# **Studie „Klimawandelgerechte Gestaltung öffentlicher Räume in der Stadt Eschweiler“**

**Bürger\*innen-Werkstatt Frankenplatz, 28.02.2024**  
Dokumentation

Stadt Eschweiler  
Stabsstelle nachhaltige Entwicklung  
Johannes-Rau-Platz 1  
52249 Eschweiler

Abbildung 24: Workshop-Poster zu Entwurf 3 „Der entsiegelte Platz“ (ISB 2024)

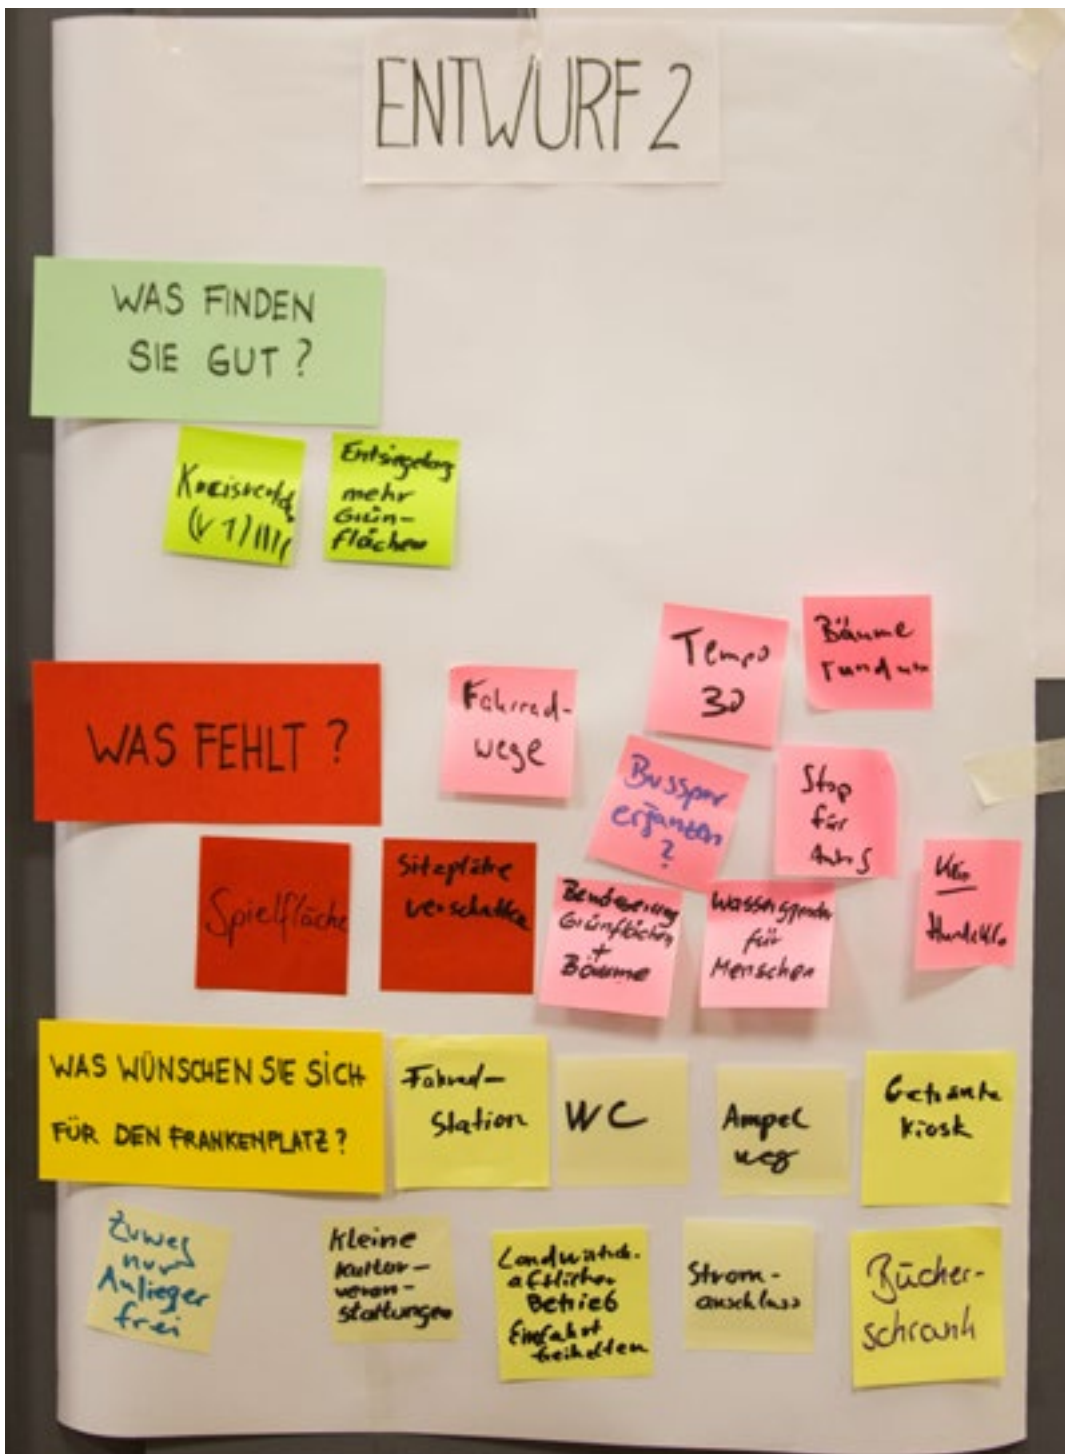
- Spielfläche integrieren.
- Wunsch: durch Bäume verschattete Sitzplätze rund um den Quartiersplatz.
- Zufahrt über den Platz soll nur für Anlieger frei sein.

Abbildung 25: Workshop-Poster zu Entwurf 3 „Der lebendige Quartiersplatz“ (ISB 2024)

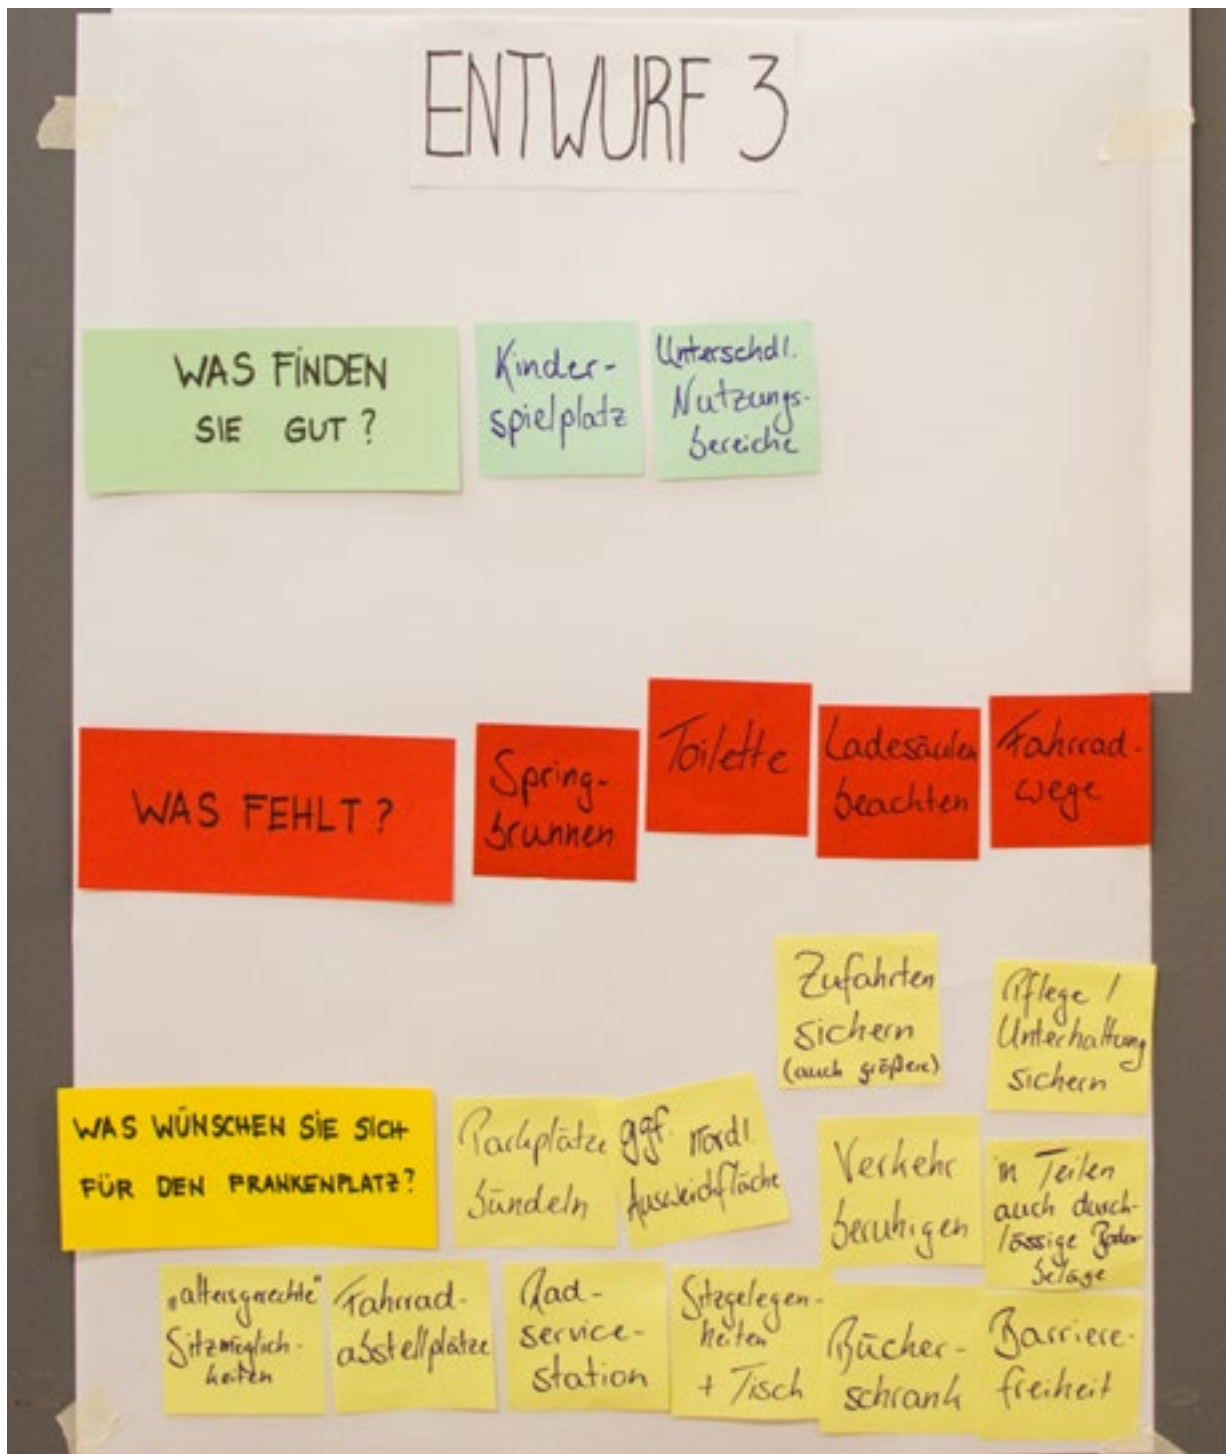
- Der Kinderspielplatz und die unterschiedlichen Nutzungen fallen positiv auf.
- Im hinteren, ruhigeren Bereich werden Sitzgelegenheiten gewünscht.
- Auf der Freifläche im Norden sowie auf der Grünfläche im Osten soll das Falschparken verhindert werden (durch Bäume, etc.).
- Die Parkplätze sollen gebündelt werden (betrifft auch Entwurf 2).
- Die Fällung zweier Bestandsbäume wird von den meisten Beteiligten negativ gesehen. Ein direkter Anwohner sprach sich hingegen für die Fällung des großen Baums in der nordöstlichen Ecke aus (Laub).
